Parecer Técnico n.º 49/2022 - SEDUH/GAB/CPA-EIV

PARECER TÉCNICO – DF STAR

Assunto: 2ª Análise do Estudo Prévio de Impacto de Vizinhança - EIV, relativo ao empreendimento DF Star Hospital Geral e Oncológico, localizado Setor de Grandes Áreas Sul – SGAS 914, Conjunto H, Lotes 64-A, 65-A, 66-A e 67-A, Brasília – DF, RA I

Fig. 01 - Medidas de mitigação (6, 7 e 8) e compensação (9) propostas.

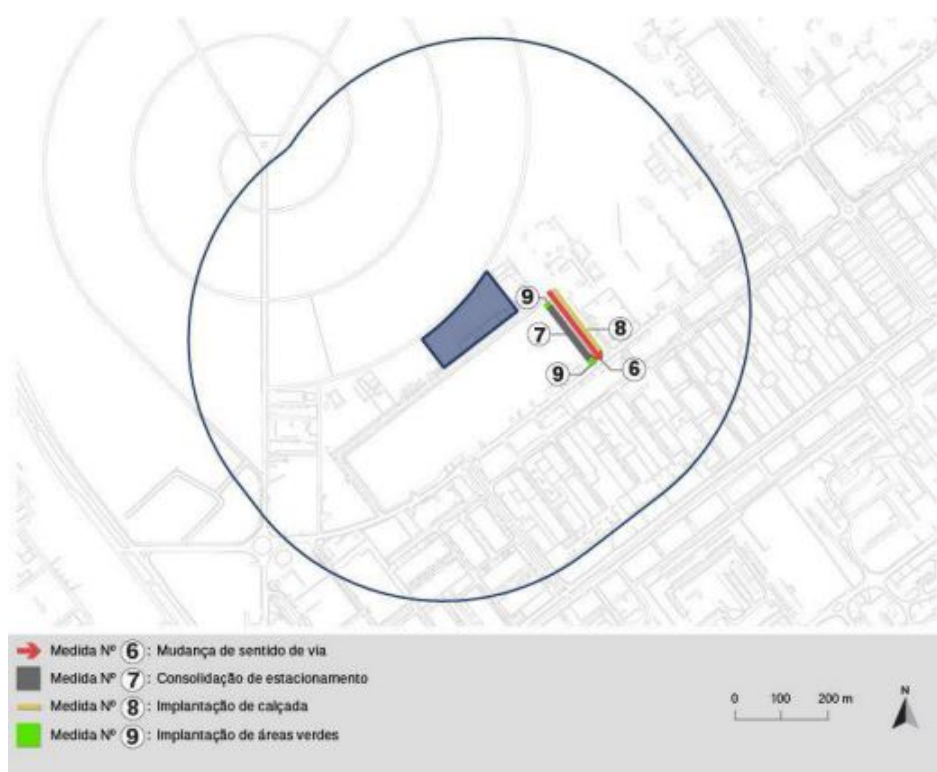
A partir da identificação, no EIV, das medidas de alteração de projeto advindas do Parecer de Exigências N° 1600/2021 (EIV, pág. 242) foi possível constatar que elas, na verdade, figuram como *exigências inerentes ao atendimento da legislação afeta ao processo regular de licenciamento edilício*, e não como alterações decorrentes de uma análise urbanística. Deste modo, ainda que tais medidas possam estar elencadas como histórico do cumprimento da etapa de análise para habilitação, não devem ser identificadas como medidas de adequação de projeto visando-se mitigar impactos indesejáveis.

As medidas propostas como 6, 7, 8, e 9 também devem ser agrupadas.

No entanto, alguns ajustes se fazem necessários, uma vez que se constata, por exemplo, que não haveria ganho de fluidez com a proposta de mudança de sentido na via local de interligação (entre a via de acesso ao empreendimento e a via W5 Sul) já que a saída para a Via W5 Sul continuaria afunilando em uma única faixa. Além disso, compreende-se que a manutenção da via em sentido duplo de circulação permite tornar o acesso ao bolsão de estacionamento lateral (a ser consolidado) mais funcional, evitando-se que todas as viagens que tenham como destino tais vagas, passem pela já sobrecarregada rotatória da 914/915 Sul.

Por isso, essa CPA/EIV recomenda manter o sentido duplo de circulação neste trecho, devendo consolidar, fisicamente, a rotatória existente.

Fig. 05 – Rotas desejo de pedestres. Fonte: EIV, pág. 187 e RIST, pág. 28)

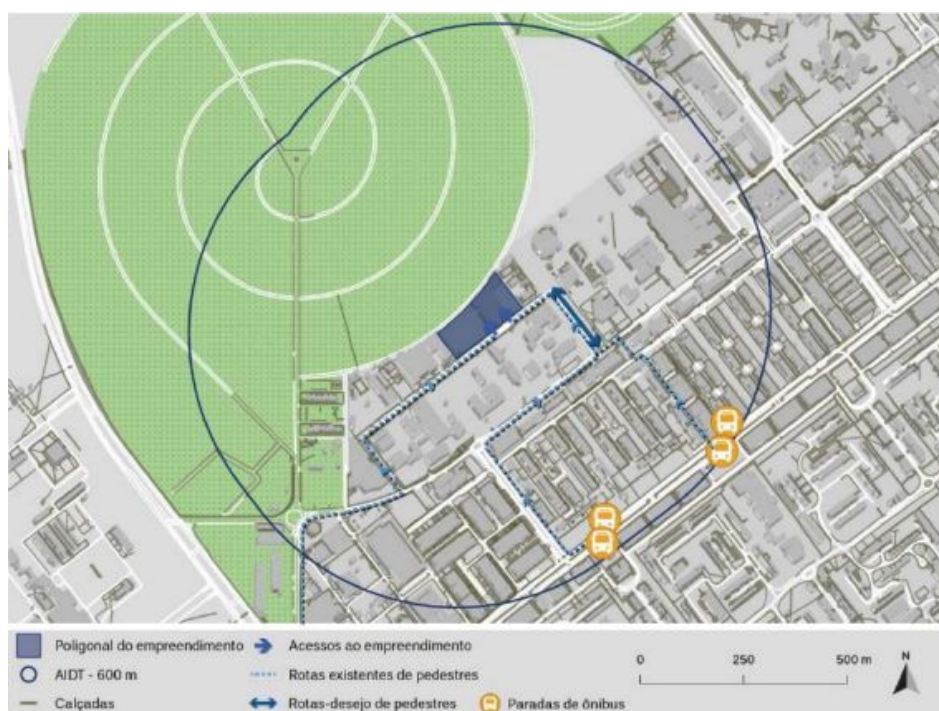
Quanto à implantação de calçadas, por sua vez, convém olhar a qualidade dos espaços públicos de circulação ao longo de todo o percurso desenvolvido nas rotas desejadas dos pedestres, atentando-se para as descrições quanto à descontinuidade dos trajetos de pedestres e ciclistas:

“O entorno imediato do empreendimento possui uma infraestrutura adequada para a circulação de pedestres e ciclistas para acesso ao empreendimento. Porém, essa infraestrutura não se estende por toda a área de influência. A AIDT carece de infraestrutura em muitos trechos, existindo uma descontinuidade no que se refere aos materiais utilizados e ao traçado das calçadas entre o empreendimento até a AII. Muitas vezes as rotas de pedestre e calçadas não são as mesmas, e o caminho se interrompe, criando caminhos de terra nas áreas verdes” (RIST, pág. 29)

“Existe a necessidade de implantação de infraestrutura mínima que permita dar continuidade do tecido urbano entre o empreendimento e as quadras urbanas mais próximas na AIDT do empreendimento.” (RIST, pág. 35)

- b) consolidar estacionamento em frente ao colégio Notre Dame;
- c) implantar calçada compartilhada para pedestres e ciclistas na via local de acesso à W5, a qual deve ser estendida até os pontos de ônibus mais próximos da Via W3 Sul, levando em consideração as rotas-desejo de pedestres e ciclistas identificadas no estudo;
